Notat RIG 03

Bråtedalen, Skjetten Lillestrøm

Bråtedalen, Skjetten, Lillestrøm kommune Områdestabilitet. Uavhengig kontroll geoteknikk etter NVE Veileder 1/2019; Sikkerhet mot kvikkleireskred

Figur 6 Området som tilsier mulig fare for områdeskred med bakgrunn i topografien og krav om $20 \times H$ eller $1:20$. Utklipp er hentet fra NVE Atlas [7].

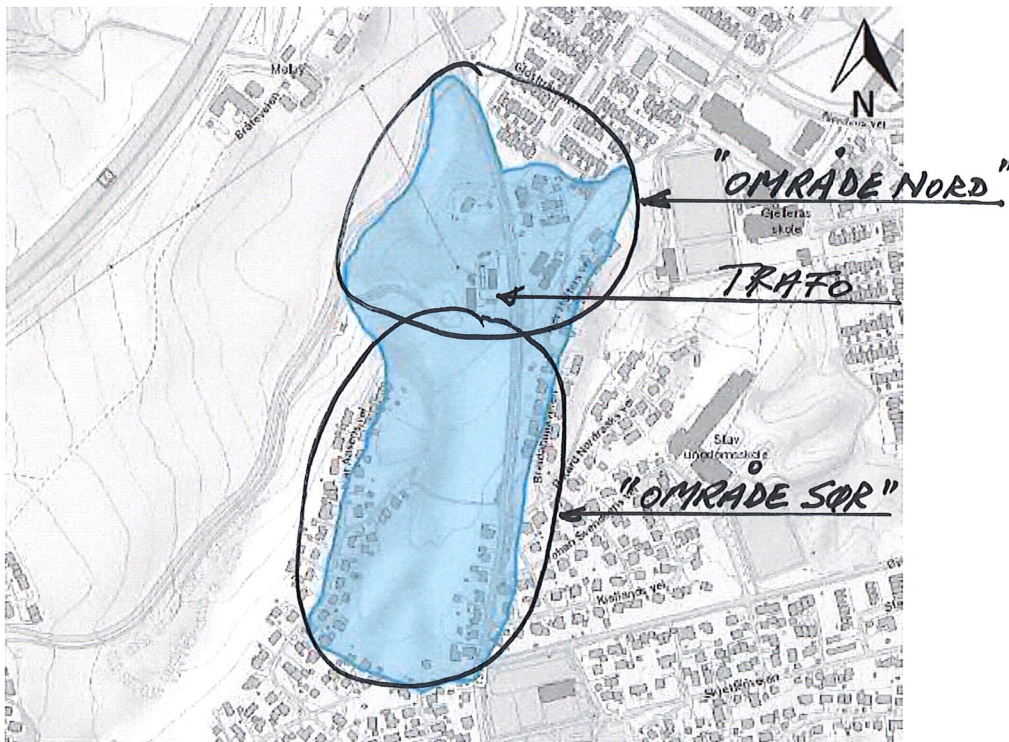
Terrenget langs Tømteveien ligger på ca. k+130, og terrenget stiger østover og sørover til ca. k+143/+145. I "Område Sør" er dagens terrenghelning ca. 1:21 til 1:28 (etter oppfyllingen i 2016), mens terrenget i "Område Nord" har avsluttende helning på ca. 15°-20° ned mot Tømteveien i vest og nordover.

Innlimt Figur 6 fra RIG-R07 rev. 01 viser planarealet.
